Verslag huishoudelijke elektrische installatie op laagspanning en zeer lage spanning**Algemeen:**

Referentie: 004-20260921-02	Datum controle: 21/09/2026
Keurder: 004

Eigenaar:	Ciska vermeiren	EAN-code:	Onbekend
Adres installatie:	Molenheidebaan 29, 3191 - Boortmeerbeek	Nummer teller(s):	1sag1100375847
		Distributienetbeheerder installatie:	Fluvius
Datum uitvoering installatie:	☐ Vóór 01/10/1981 ☒ Tussen 01/10/1981 en 01/06/2020 ☐ Vanaf 01/06/2020		
Type:	☒ Wooneenheid ☐ Niet-huishoudelijk ☒ PV ☐ Batterij ☐ Laadpaal

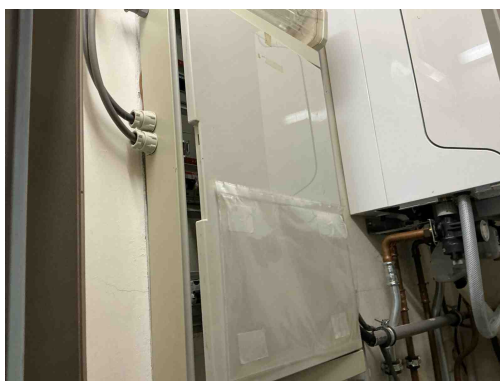
T23 - Het elektrisch materiaal is beschadigd. (Boek 1: 1.4.1.3).
Opmerking: Oa slaapkamer 2

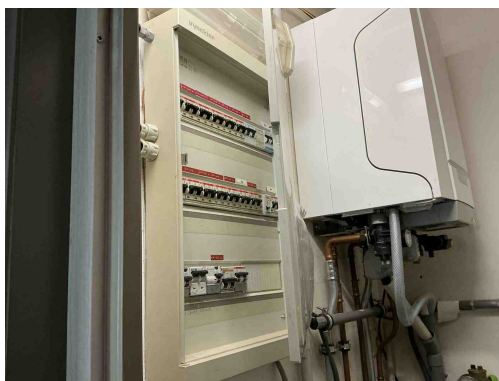
B17 - De voedingsspanning is niet op elk bord vermeld (Boek 1: 3.1.3.3).
Opmerking: Oa. Bord 1

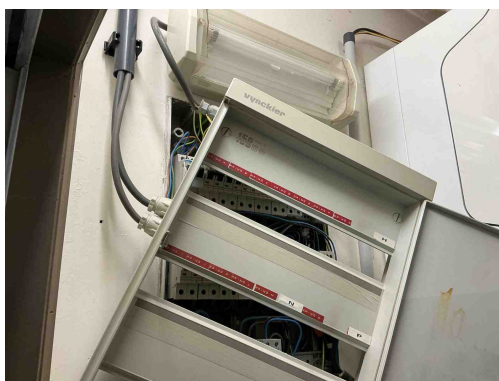
B17 - De voedingsspanning is niet op elk bord vermeld (Boek 1: 3.1.3.3).
Opmerking: Oa. Bord 1

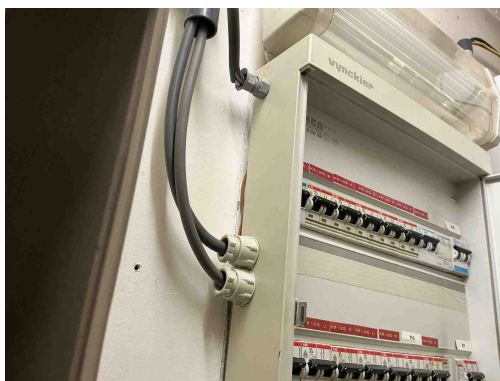
T21 - Het elektrisch materieel is niet geplaatst volgens de voorschriften van de fabrikant/ regels van goed vakmanschap . (Boek 1: 1.4.1.3)
Opmerking: Oa bord 1

B26 - Het elektrisch bord kon niet gedemonteerd worden (Boek 1: 5.3.5.1).
Opmerking: Oa kan niet op een normale manier gedemonteerd worden

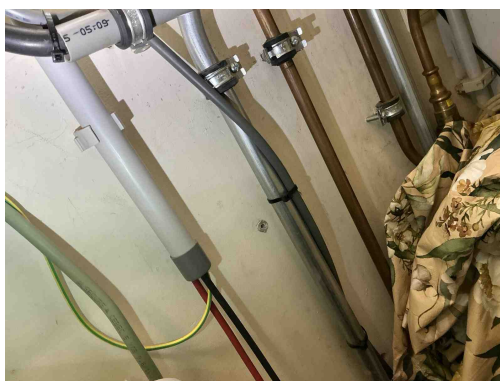
T21 - Het elektrisch materieel is niet geplaatst volgens de voorschriften van de fabrikant/ regels van goed vakmanschap . (Boek 1: 1.4.1.3)

Opmerking: Oa bord 1

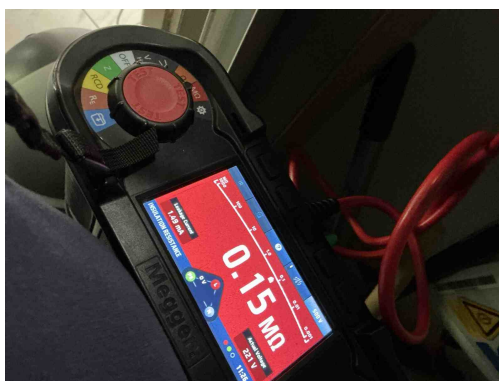
C24 - De afstand tussen de elektrische leiding(en) en niet elektrische leiding(en) is onvoldoende (Boek 1: 5.2.8).

Opmerking: Oa berging

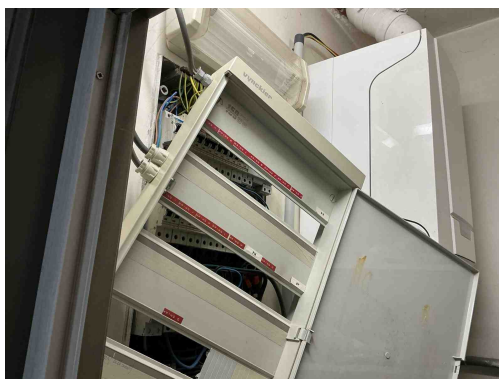
I01 - De waarde van de isolatieweerstand per kring dient tenminste 0,50 Mohm ($1000 \times U_{test}$) te zijn (Boek 1: 6.4.5.1).
Opmerking: Oa bord 1

I01 - De waarde van de isolatieweerstand per kring dient tenminste 0,50 Mohm ($1000 \times U_{test}$) te zijn (Boek 1: 6.4.5.1).
Opmerking: Oa bord 1
